COLLECTIF STOP-EPR ni à Penly ni ailleurs

Mont-Saint-Aignan, le 04 septembre 2013

Objet : contribution du Collectif STOP-EPR ni à Penly ni ailleurs à Consultation du public sur le projet de décisions de l'ASN relatives à la poursuite d'exploitation du réacteur de Penly 1 après vingt ans de fonctionnement

Site de PENLY

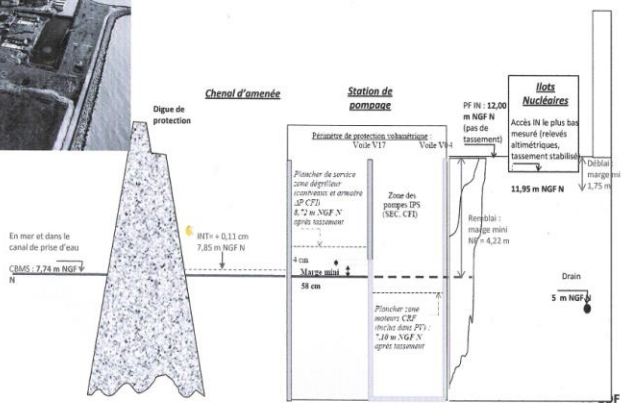
Penly n'est pas une centrale si sûre¹¹. Non seulement les équipements donnent à voir des faiblesses inquiétantes, mais la capacité des installations à faire face à des agressions externes ne semble pas garantie. Le Collectif STOP-EPR ni à Penly ni ailleurs demande en conséquence à l'Autorité de sûreté nucléaire, avant toute décision sur la poursuite d'exploitation du réacteur n°1 du CNPE de Penly, que soit communiquée une analyse détaillée de la capacité du site de Penly à faire face aux effets du changement climatique et aux risques sismiques.

Plusieurs problèmes en effet se posent :

1. l'alimentation des bassins de stockage d'eau douce SEA¹² par des prélèvements d'eau dans l'Yères,
2. la résistance de la digue à faire face à des aléas marins de plus en plus violents et soudains,
3. l'envasement du canal de prise d'eau et du chenal d'amenée¹³,
4. le risque de submersion marine du site,
5. le risque de submersion du site par remontée des nappes,
6. le risque sismique aux vues de la récurrence récente d'événements de faible intensité,
7. les conséquences d'un effondrement de la falaise dont la fragilité est manifeste¹⁴
8. le risque d'affaissement du platier qui pourrait compromettre l'intégrité des bâtiments nucléaires (BR, BK, BAN),

Pour le Collectif STOP-EPR ni à Penly ni ailleurs une autorisation de poursuite d'exploitation du réacteur n'est pas acceptable sans que l'exploitant ait démontré publiquement la capacité du site à faire face à ces risques dont le cumul peut s'avérer fatal. La défaillance des équipements de mesure de l'activité sismique comme les incertitudes sur la protection volumétrique du bâtiment réacteur doivent être impérativement traitées avant toute décision de poursuite d'exploitation.
